Број: 1294/1-01

## ОБАВЕШТЕЊЕ

Дана 12.12.2016. године, потенцијални понуђач нам је поставио питање везано за поступак јавне набавке МД-10/016 - набавка опреме за видео надзор приземног дела зграде са услугом монтаже, подешавања и обуке за коришћење за потребе Природно-математичког факултета у Нишу.

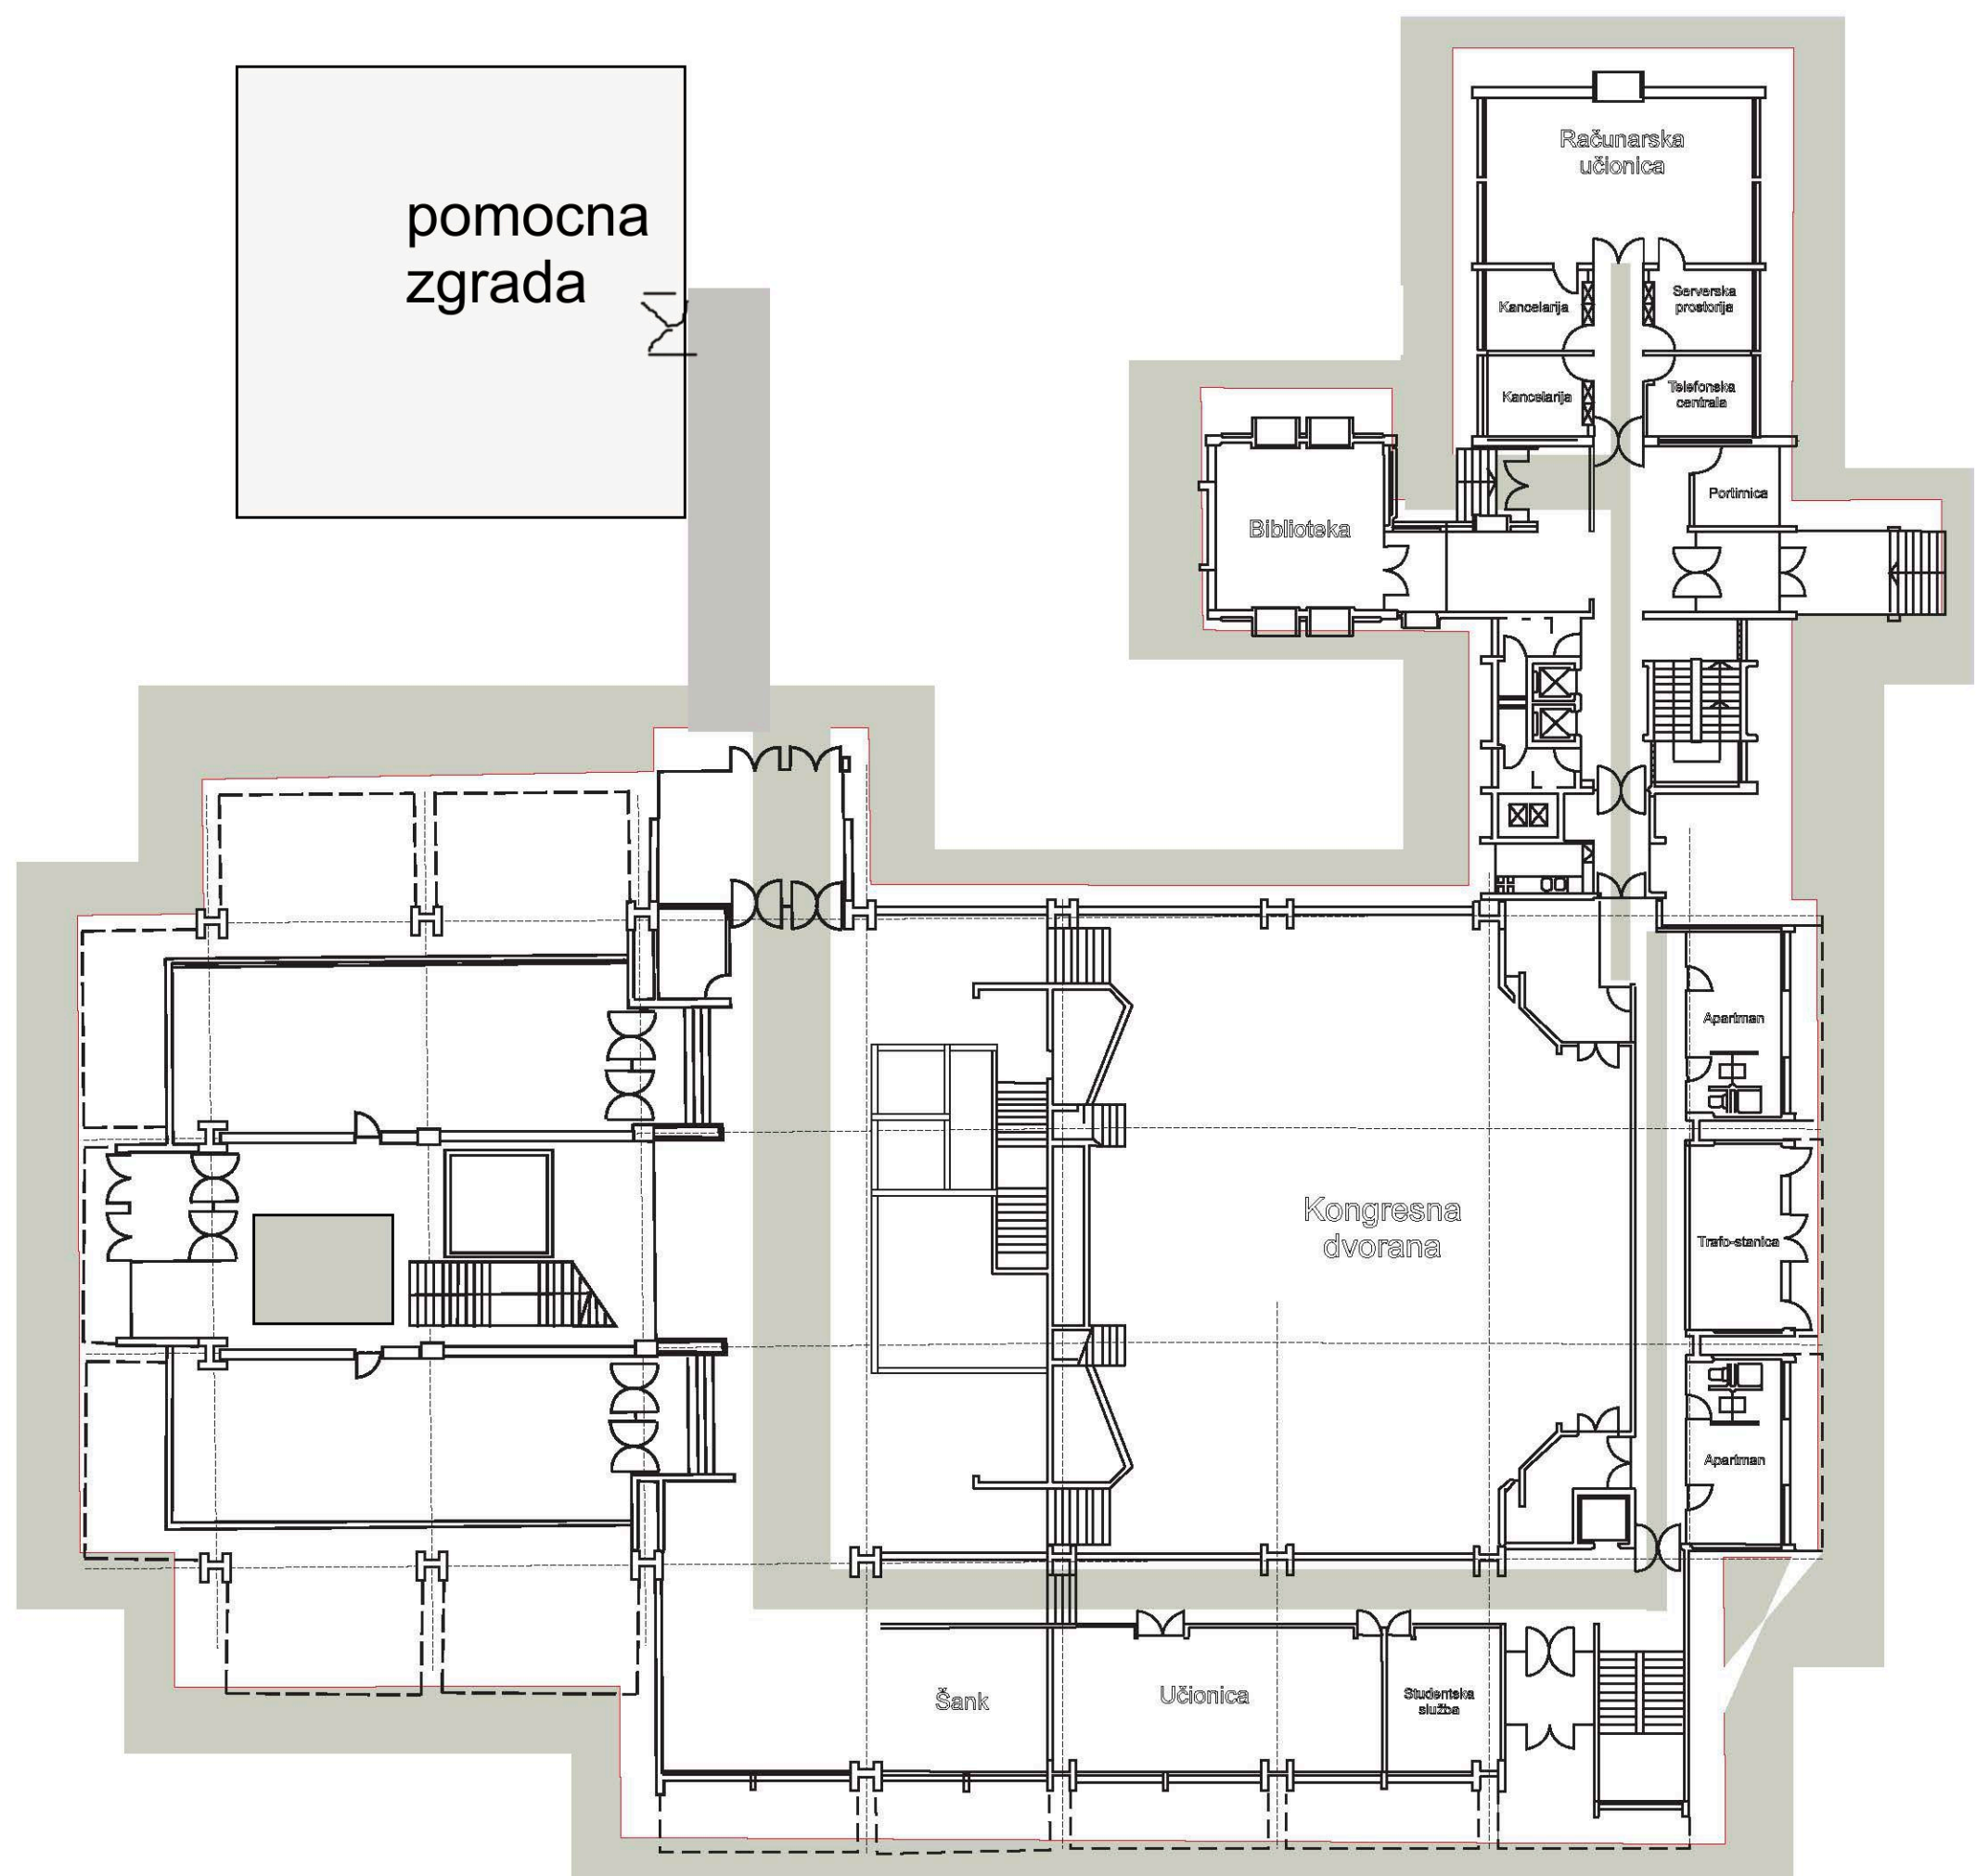
Питања: Да ли су позиције камера већ одређене или их понуђач сам одређује?

Да ли (у случају да су позиције већ одређене) постоје јаснији прикази скице?

Да ли постоје посебни захтеви шта се надгледа камерама - област или објекти надгледања?

Број камера је одређен на основу скице коју смо правили оријентационо. Понуђач треба сам да одреди позиције камера, тако да најбоље покрије простор у и око зграде.

У прилогу је слика основе зграде са осенченом површином која треба бити надгледана. У прилогу је такође и слика на којој су означени сви улази у зграду и на којој се види позиција зграде у односу на улицу, паркинг и прилазе згради.

Надгледање треба да покрије простор уз зграду са свих страна, са циљем да се може уочити кретање особа које прилазе згради са било које стране, са акцентом на све улазе. Такође, од укупног броја спољашњих камера треба предвидети 2 које ће бити позициониране да осматрају паркинг и улазну капију паркинга.

Prizemlje

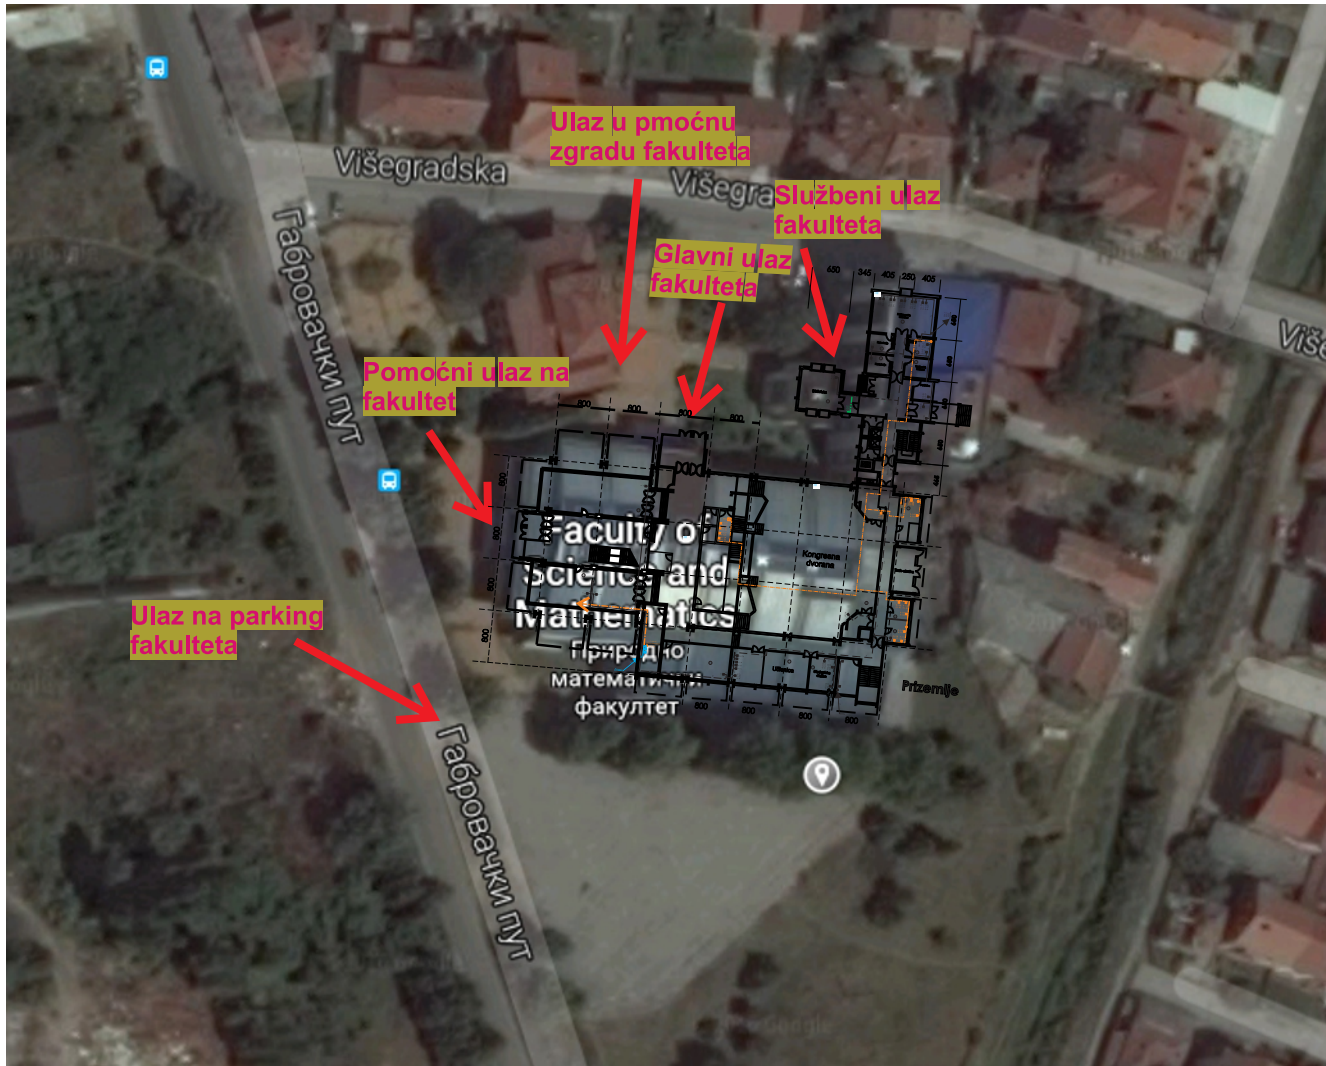
Да ли постоје основе објекта у електронској форми?

Како би се јасније виделе димензије објекта, у прилогу понављамо основу објекта са тачним димензијама у бољој резолуцији.
